**Modification n°1**  
du Plan Local d'Urbanisme

**Prise en compte des remarques du  
Commissaire Enquêteur**

Janvier 2022

## Prise en compte de l'avis de l'ASEVI (3)

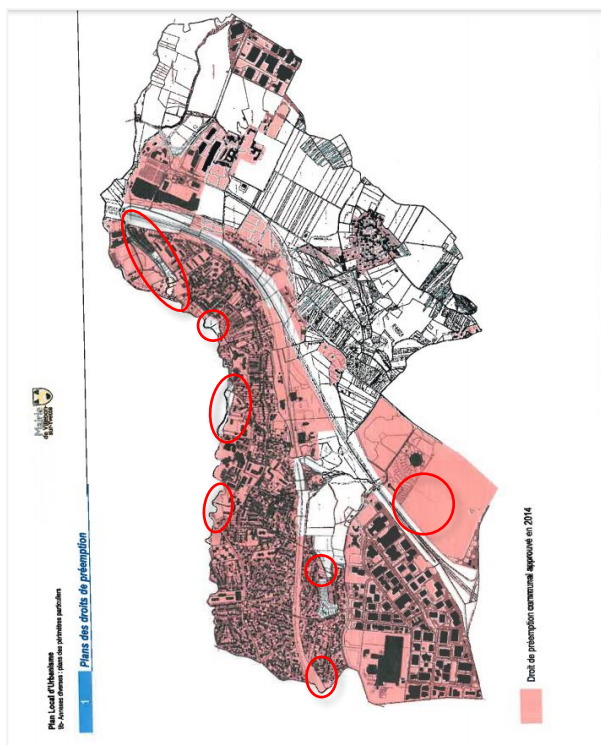
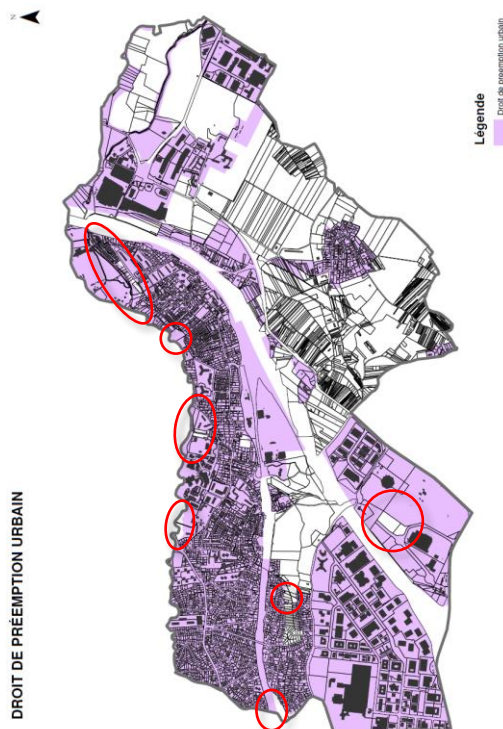
- **AVESI** : « L'ASEVI est donc favorable à l'essentiel des modifications proposées du PLU 2016 et aux précisions apportées à son lexique. Néanmoins, nous considérons que ces modifications ne vont assez loin et souhaiterions voir ajouter : (...) les cartographies, avant et après modification, des zones soumises au droit de préemption urbain ne permettent pas de distinguer des différences »
- **Réponse de la mairie** : « L'erreur matérielle soulevée sera rectifiée. La cartographie n'a effectivement pas été complètement mise à jour par rapport aux périmètres du Plan de Prévention des Risques d'Inondation de la vallée de l'Yvette. »
- **Commentaire du commissaire enquêteur** : « Effectivement, cet oubli doit être comblé de façon à compléter l'outil nécessaire objet de l'enquête, pour une bonne gestion de l'urbanisme sur la Commune. Elle doit être reprise pour amender le projet. »

9a – Annexes diverses : pièces écrites

9b – Plans des périmètres particuliers
